# Clinique Saint-Pierre - Site de Louvranges

## ASPECTS PRÉVENTION INCENDIE

**Nouvel Hôpital CSP**

**DEMANDES DE DEROGATIONS A L'ARRETE ROYAL DU 6 NOVEMBRE  
1979 PORTANT SUR LA FIXATION DES NORMES DE PROTECTION  
CONTRE L'INCENDIE ET LA PANIQUE AUXQUELS DOIVENT  
REPENDRE LES HOPITAUX**

Exemple extrait du plan de compartimentage du rez de chaussée

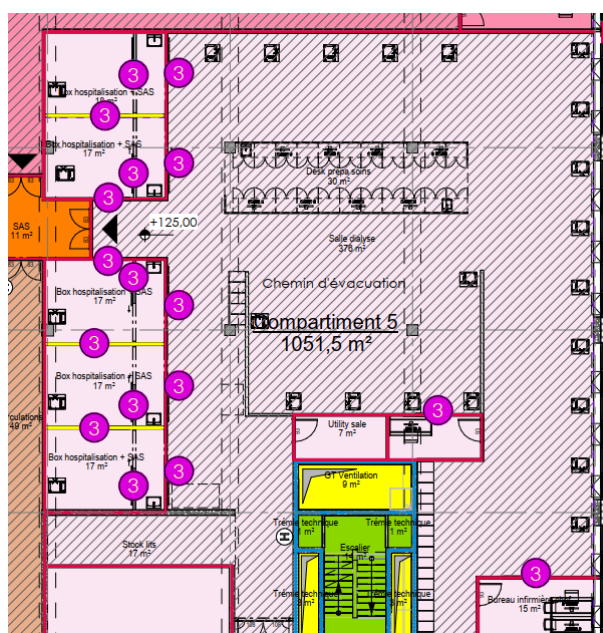
### 2.2 Objet de la demande

En tout la demande concerne 126 cloisons réparties comme suit :

- Installation de détection automatique du type « surveillance totale » et installation d'alarme suivant la NBN S 21-100-1 & -2.

Extrait plan du niveau +3 : salle de bain individuelle non compartimentée

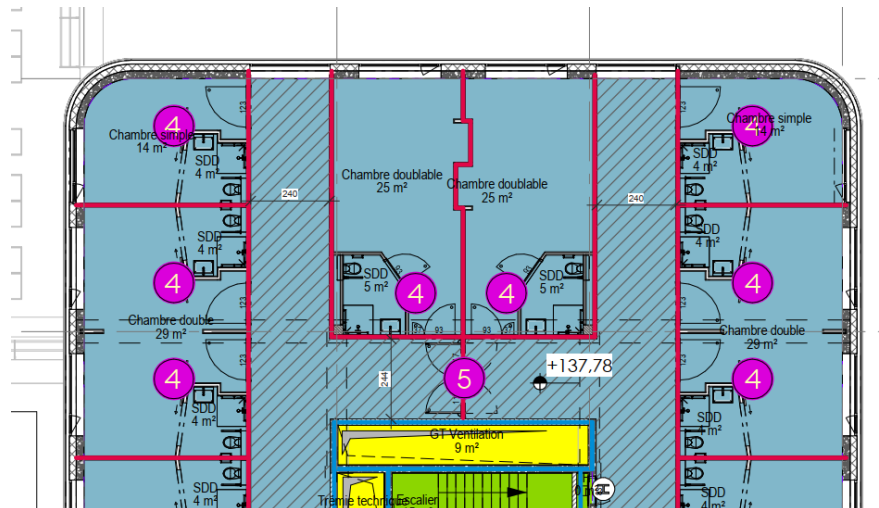
La demande concerne une dérogation au point §3.3.1 de l'arrêté royal hôpital :

Les locaux sanitaires individuels ont de très petites surfaces et ne présentent pas un risque d'incendie très élevé étant donné la faible charge calorifique présente dans ce type de local.

Extrait du plan du niveau +3 : cloisons interne des blocs sanitaires sans résistance au feu

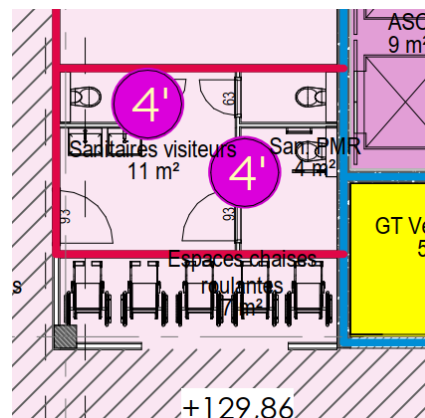
La demande concerne une dérogation au point §3.3.1 de l'arrêté royal hôpital :

Extrait du plan du niveau -2 : Porte dans les chemin d'évacuation sans performance EI

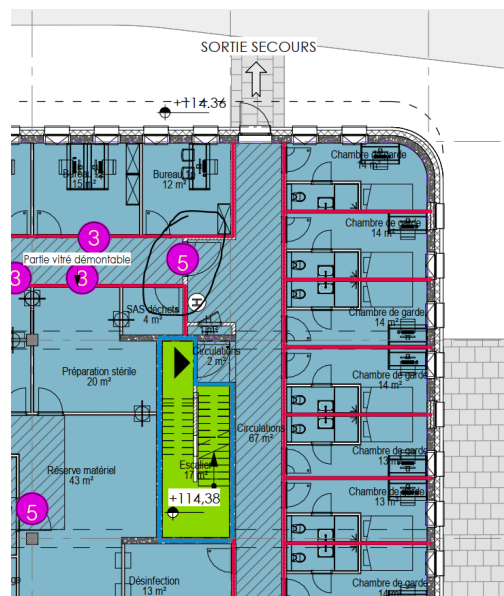
La demande concerne une dérogation au point §4.3.6 de l'arrêté royal hôpital :

Dans certaines zones de circulation du bâtiment, des portes sont présentes afin de limiter les flux de circulation entre les parties de bâtiment où la circulation des patients et visiteurs est « libre » et les parties de bâtiment avec un accès restreint.

Extrait du plan du niveau -2 : zone de stockage des AGV

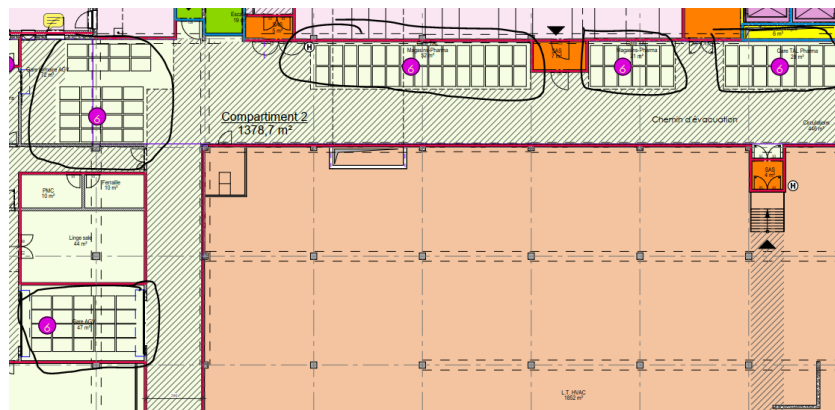
Un système de robots mobiles avec chariots (AGV - Automatic Guided Vehicle), est prévu à l'intérieur de l'immeuble.

Les AGV assurent le transport des marchandises depuis le niveau -2 vers les différents étages et inversement. Ils circulent de façon autonome via les couloirs et les monte-charges AGV.

Les zones d'entreposage de chariots sont prévues le long des couloirs au niveau -2 et sont identifiées sur les plans. Des marquages au sol seront prévus.

Les largeurs nécessaires pour l'évacuation seront en permanence dégagées. La présence des chariots n'a donc pas d'impact sur les capacités d'évacuation.

Extrait du plan du niveau -1 : porte ouvrant dans un seul sens dans le chemin d'évacuation

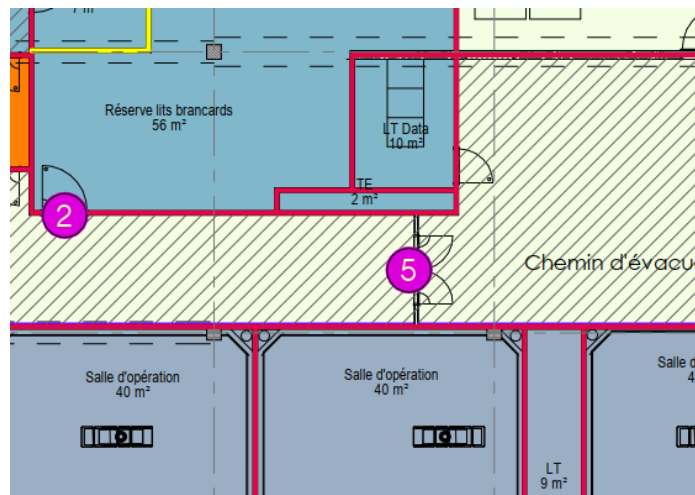
La demande concerne une dérogation au point §3.4 de l'arrêté royal hôpital :

Les plans de compartimentage et d'évacuation reprennent les sens des flux d'évacuation qui seront pris en compte pour la signalisation (voir triangles noirs sur l'extrait du plan d'évacuation du niveau +1 ci-dessous).

Extrait du plan du niveau 0 : tourniquet à l'entrée principale

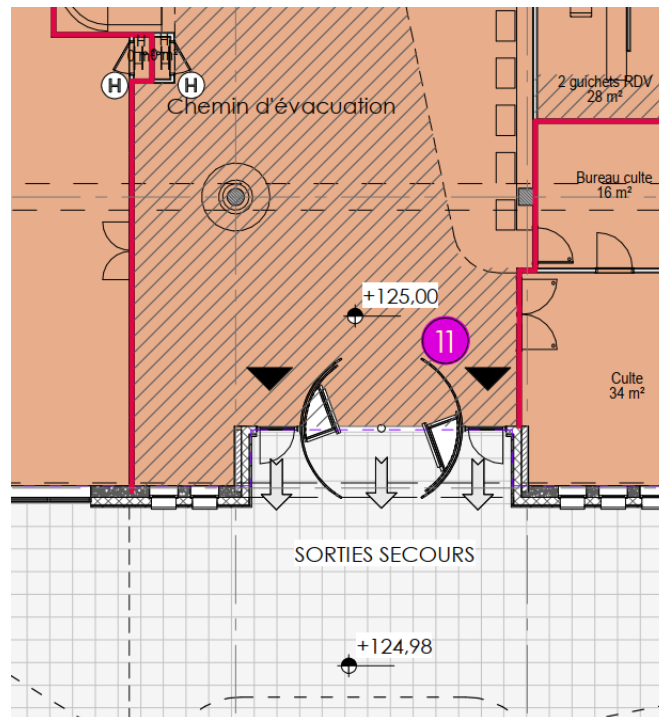
La demande concerne une dérogation au point §3.4 de l'arrêté royal hôpital :

«3.4 Les portes de sorties de l'établissement, les portes placées dans les chemins d'évacuation et les portes des sas s'ouvrent dans le sens de l'évacuation. Toutefois, les portes placées dans les chemins d'évacuation reliant plusieurs sorties, soit des accès à plusieurs sorties s'ouvrent dans les 2 sens.

Extrait du plan du niveau -2 : Monte charge AGV

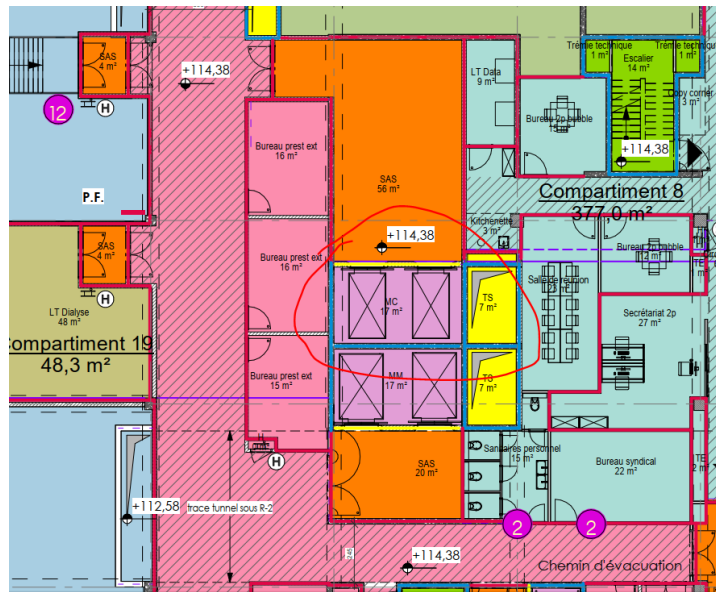
Les AGV assurent le transport des marchandises depuis le niveau -2 vers les différents étages et inversement. Ils circulent dans des monte-charges de façon autonome. Cette demande concerne les 3 trémies AGV, comprenant chacune 2 monte-charge.

La demande consiste à appliquer les prescriptions réglementaires reprises à l'art. 6.1 de l'AR de 1994 en lieu et place de celles de l'Art. 6.2

- Les gaines des monte-charges AGV seront continues.
- Les gaines des monte-charges AGV seront ventilées en tête. L'orifice de ventilation sera équipé d'un dispositif de type « blue-kit ».
- A chaque niveau, l'accès à la gaine des monte-charges se fera comme suit :
  - o Un premier local compartimenté qui contient les AGV en attente. Ce local n'est pas formellement considéré comme le sas du monte-charge vu son contenu qui ne satisfait pas au point § 2.2 de l'annexe 7 de l'AR du 7.7.1994.
  - o Un sas de 0 m<sup>2</sup> situé devant les portes palières des monte-charges.
  - o Une porte palière présentant E 60.

Extraits du plan du niveau +4 : cage d'escalier interrompue au dernier niveau

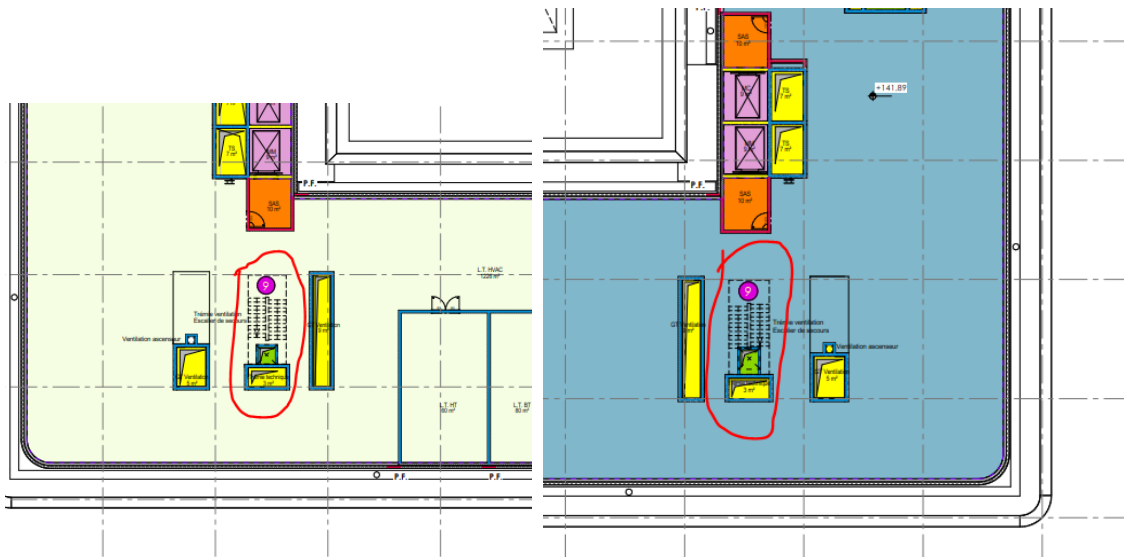
Deux des cages d'escalier ne donnent pas accès au dernier niveau (niveau +4). Elles sont repérées sur le plan du niveau +4. Voir extrait de plan ci-dessous.

Le niveau +4 satisfait aux prescriptions en matière d'évacuation (nombre de sorties, distances à parcourir, capacité d'évacuation, ...), sans les deux escaliers en question.

La ventilation des cages d'escaliers concernées dont le sommet correspond au plancher du niveau +4 est réalisée par un conduit vertical de min. 1 m<sup>2</sup> qui débouchent en toiture.

Extrait du plan du niveau -2 : escaliers dans le chemin d'évacuation des locaux techniques

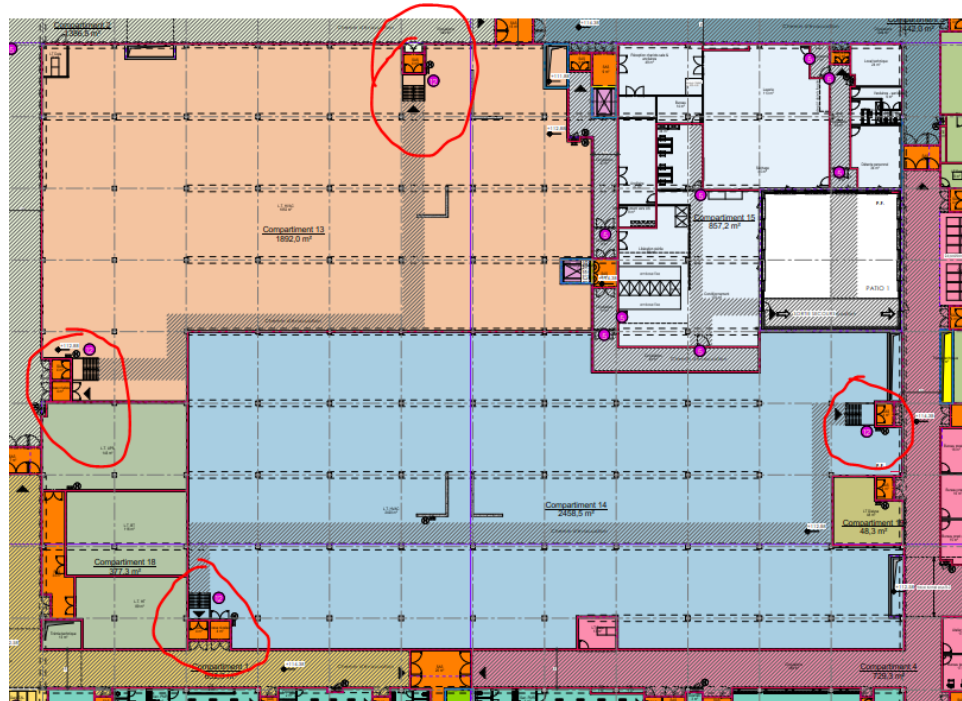
La demande concerne une dérogation au point §5.6.1 de l'annexe 1 des Normes de base :

« 5.6.1 Chemin d'évacuation : voie de circulation intérieure **d'une pente maximale de 10 %**, donnant accès aux cages d'escaliers, coursives ou sorties du bâtiment. »

L'extrait de plan du niveau -2 met en évidence l'implantation des escaliers.

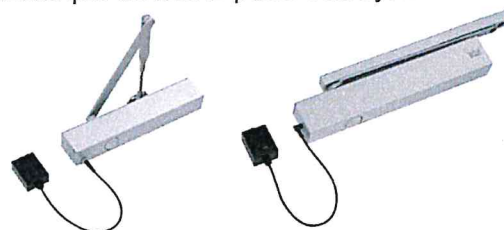
**Lors de notre visite, il a été constaté que le rétendeur magnétique d'une porte Rf située au sous-sol ne fonctionne plus, et une cale empêche sa fermeture. Il y a lieu de réparer ou remplacer ce rétendeur.**
